ALLEGATO 1
INCONTRO PLENARIO
Dibattito Pubblico Lotto 1 PM228 - Genga
Linea ORTE – FALCONARA
Raddoppio PM228- Castelplanio
Fabriano, 30 giugno 2025

OGGETTO: Genga e Fabriano (AN): Raddoppio ferroviario PM228 – Castelplanio con bypass di Albacina – lotto1: PM228 - GENGA – Progetto di fattibilità tecnico-economica (CUP J21J05000000001).
Procedura di Dibattito pubblico (art. 40 e Allegato I.6 - art. 5, co. 1, lett. c - D.Lgs. n. 36 del 2023)
Proponente: RFI S.p.A
Referente per la tutela paesaggistica: Arch. Francesca Bruni
Referente per la tutela archeologica: Dott.ssa Federica Grilli
Trasmissione osservazioni preliminari

Oggetto: Progetto di Fattibilità Tecnica ed Economica (PFTE) "*Linea Orte – Falconara, Raddoppio PM228 – Castelplanio. Lotto 1: PM228 - Genga. Dibattito pubblico, trasmissione osservazioni. Contributo.*

OGGETTO: Raddoppio ferroviario PM228 – Castelplanio con by-pass di Albacina
Lotto 1: PM288-Genga” (CUP J21J050000000001)
Dibattito Pubblico ai sensi dell’art.5, c.1, lett.c) dell’ Allegato I.6 al d.lgs. 36/2023
Proponente: Società RFI S.p.A.
Bacino Regionale n.12: Fiume Esino
Codici aree a rischio: E-12-0024 “R1”
Contributo alle osservazioni regionali del Settore G

Soluzione Rotatoria Ø23 m

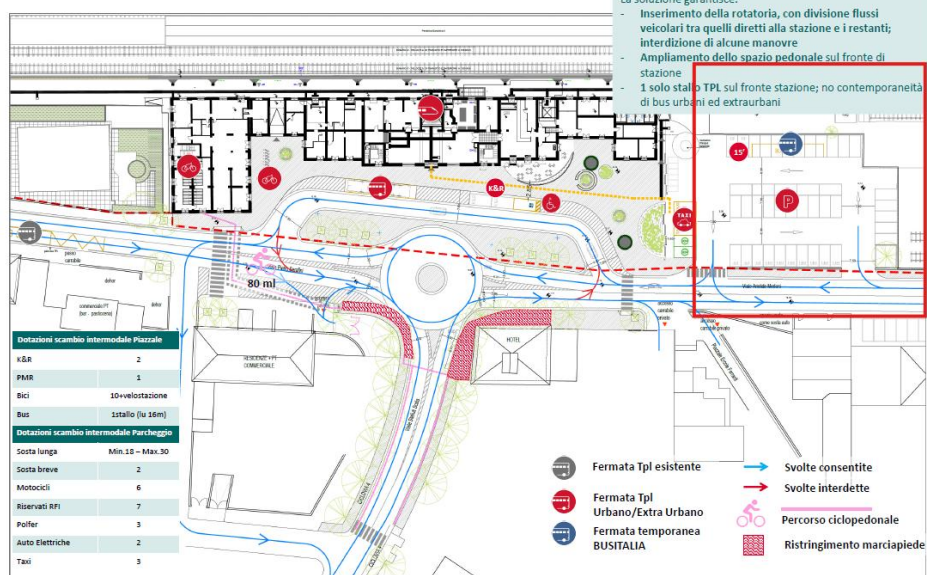
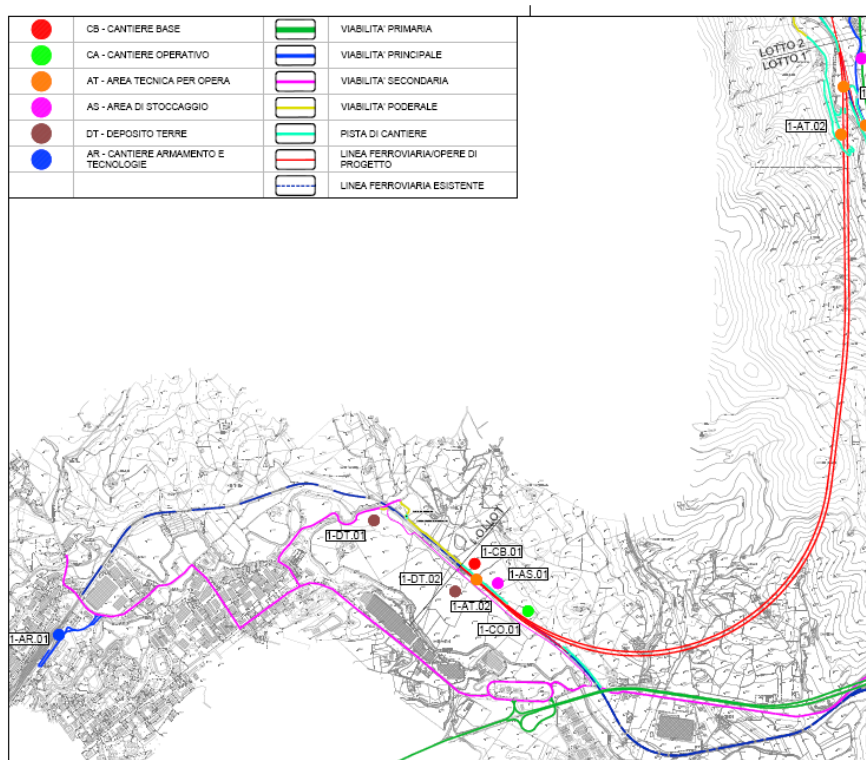
Relativamente al cantiere di armamento e nuove tecnologie si segnala che è attualmente in corso di progettazione (PFTE) da parte di RFI il restyling delle aree esterne alla stazione ferroviaria e che nell'area ove di passaggio dei mezzi per il carico/scarico materiale è prevista la realizzazione di un parcheggio a servizio dell'utenza ferroviaria.

Si ritiene dunque che la localizzazione e comunque la modalità di accesso dei mezzi all'area di armamento, debba essere revisionata/modificata.
